ZIE BIJZONDERE
VOORWAARDE(N)

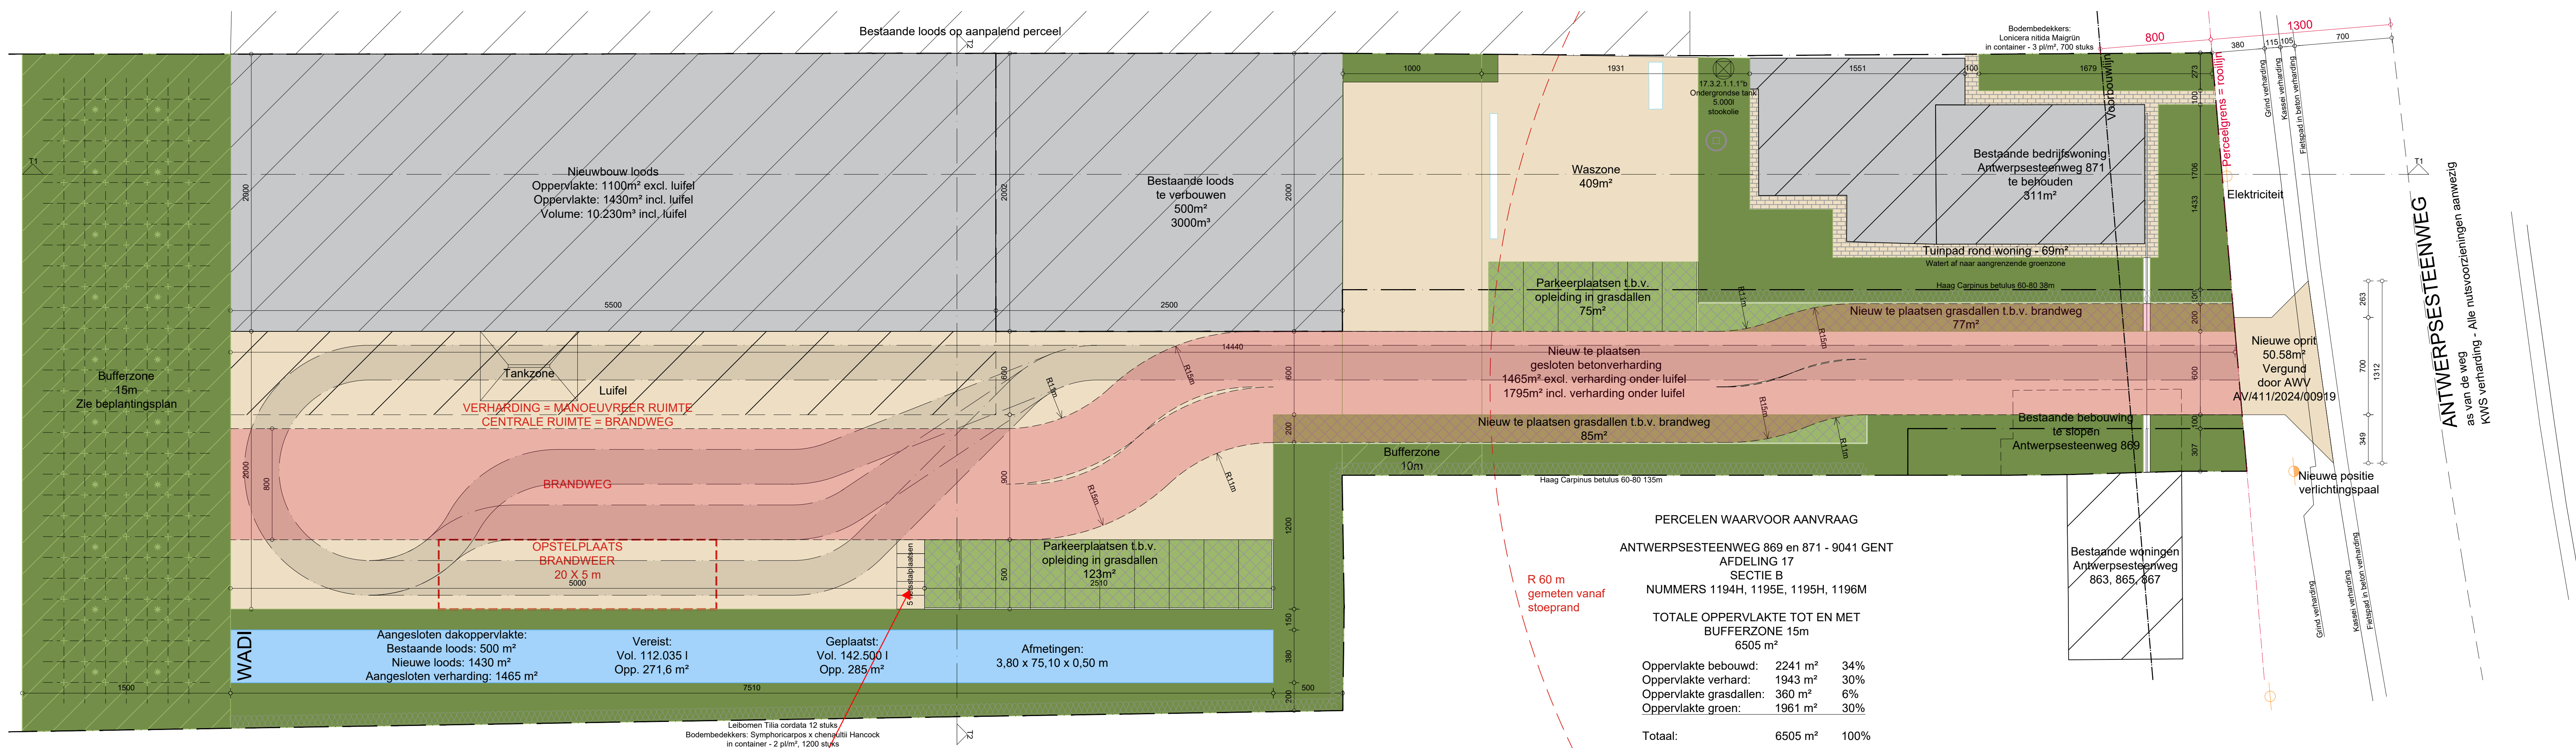
-Er dient bovenop de voorziene 5 fietsparkeerplaatsen ruimte te worden voorzien voor 1 buitenmaatse fiets conform de parkeerrichtlijnen.
-Daarnaast vragen we dat er iets van luifel of dergelijke voor de fietsparkeerplaatsen voorzien wordt zodat deze ook wat beschermt zijn.
